**AVIS RELATIF À LA PROTECTION
CONTRE LES EVENTUELS EFFETS NOCIFS ET NUISANCES
PROVOQUÉS PAR LES RAYONNEMENTS NON IONISANTS
GÉNÉRÉS PAR DES ANTENNES ÉMETTRICES STATIONNAIRES**

Commune : NIVELLES - Exploitant : PROXIMUS

Référence exploitant : 67NIW_01

Rapport n° 4048 / 2023

Figure 1 : Vue en plan des lieux de séjour et des points de contrôle

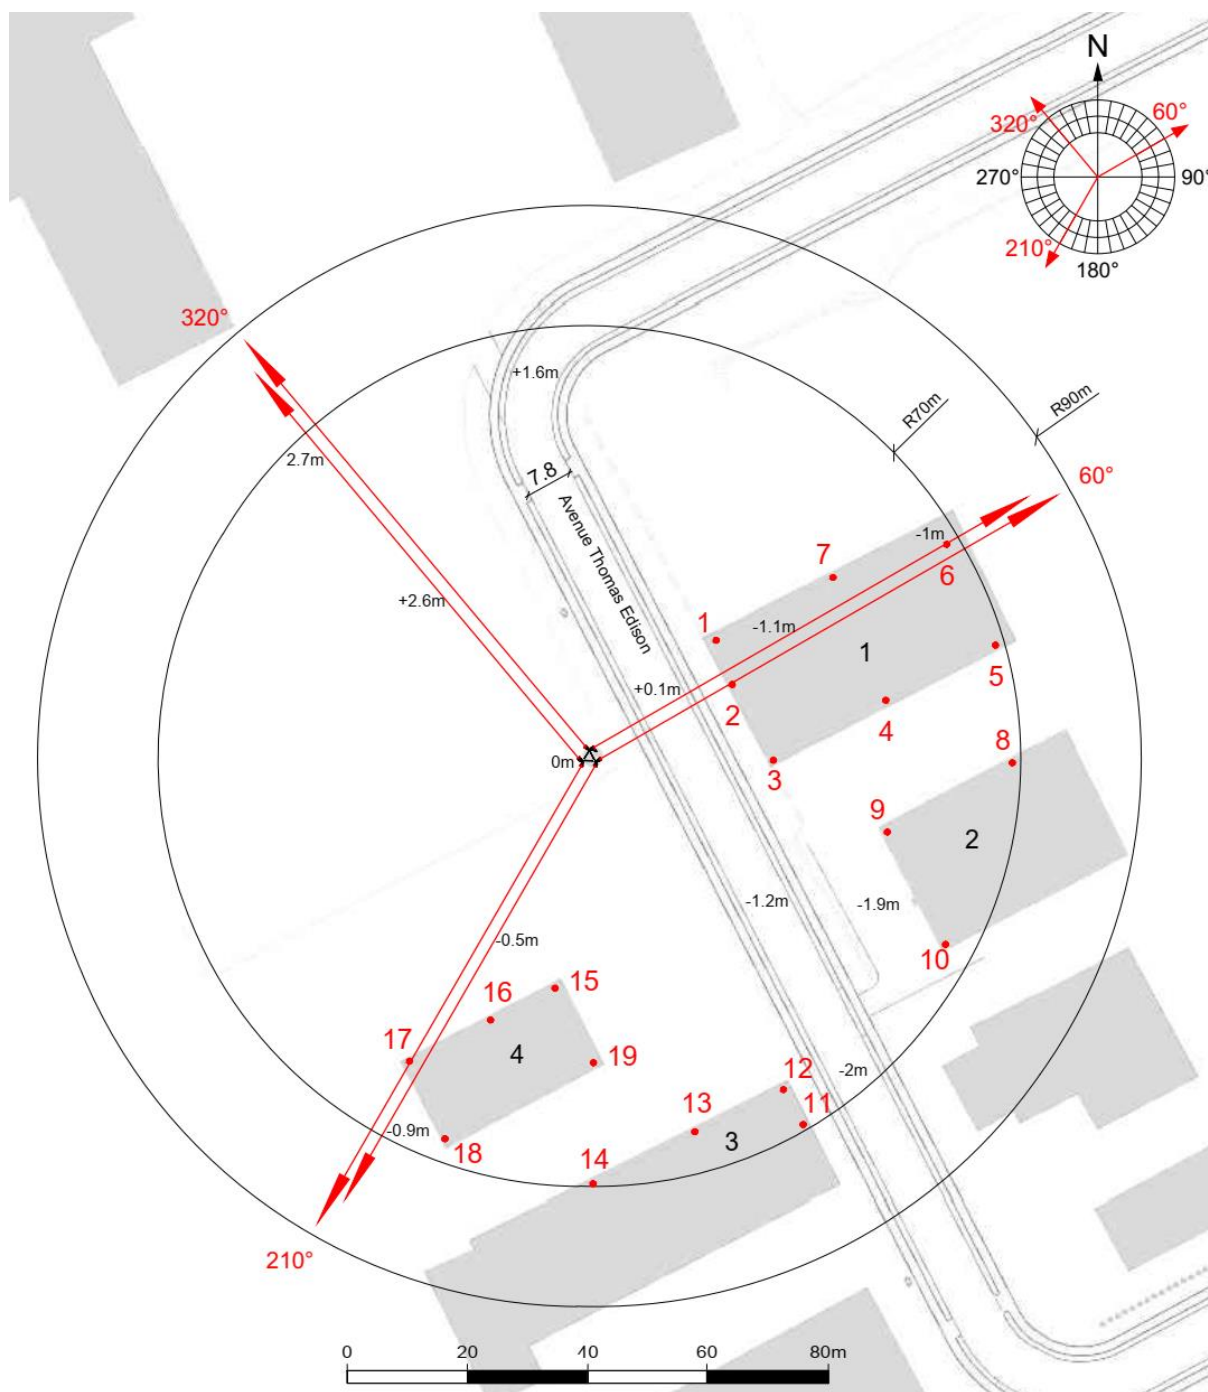
En ce qui concerne les antennes de l'installation mentionnées dans le tableau 1, la distance maximale à laquelle la limite pourrait être atteinte, à l'extérieur, est égale à 81,8 m. S'il n'y a pas de LS à une distance inférieure, les antennes respectent forcément la limite d'immission.

Dans le cas des LS situés à l'intérieur des bâtiments, une atténuation d'obstacle est prise en compte et il en résulte que la distance maximale à laquelle la limite pourrait être atteinte se réduit à 57,9 m.

Les résultats de l'évaluation décrite au paragraphe 4 indiquent que les antennes émettrices stationnaires de l'installation faisant l'objet du présent avis ne produisent pas, dans un lieu de séjour, un rayonnement électromagnétique maximum supérieur aux limites fixées à l'article 4 du décret.

Figure 2 : Vue en plan des installations d'antennes dans un rayon de 300 mètres autour de l'installation faisant l'objet de la demande d'avis

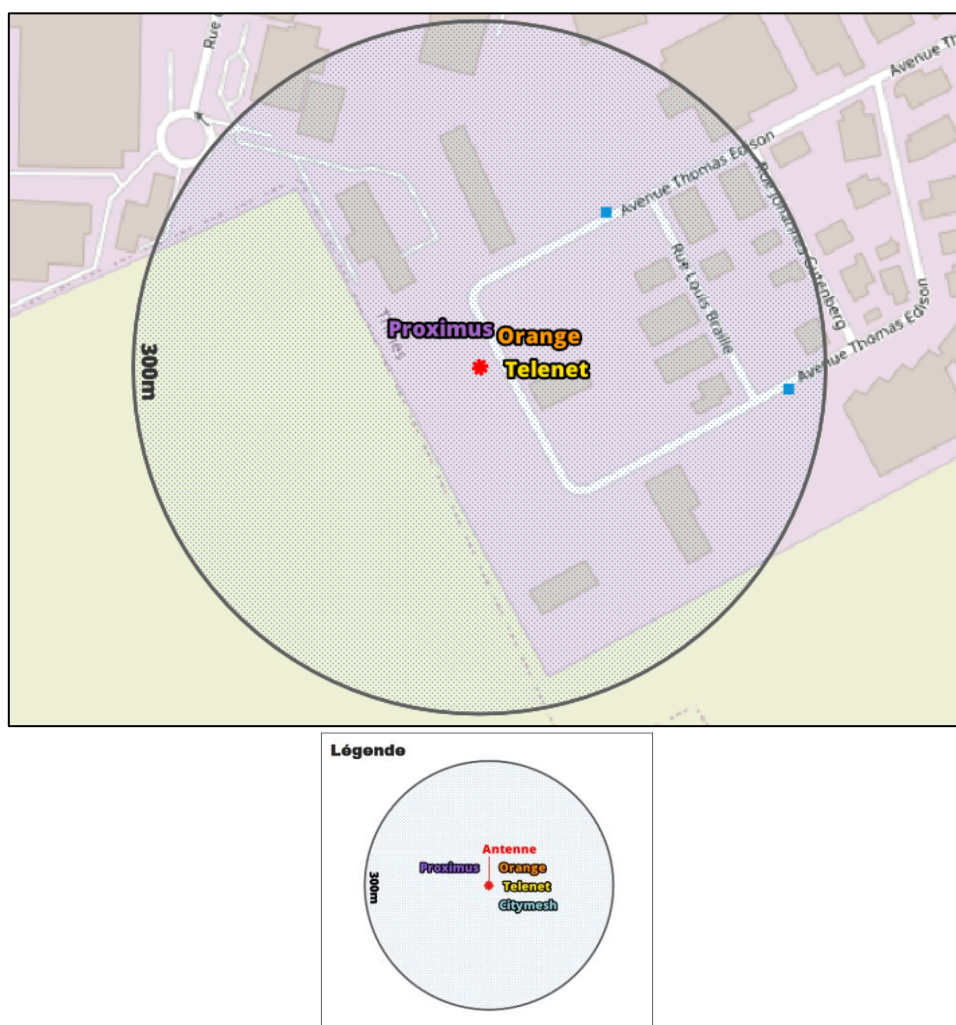
Compte tenu du nombre d'installations localisées dans la figure 2, il apparaît que l'intensité du rayonnement électromagnétique généré, dans les lieux de séjour situés à proximité de l'installation référencée dans le paragraphe 2, par l'ensemble des antennes émettrices stationnaires de l'ensemble des exploitants du même site d'antennes émettrices stationnaires respecte la limite fixée à l'article 4, § 2 du décret.
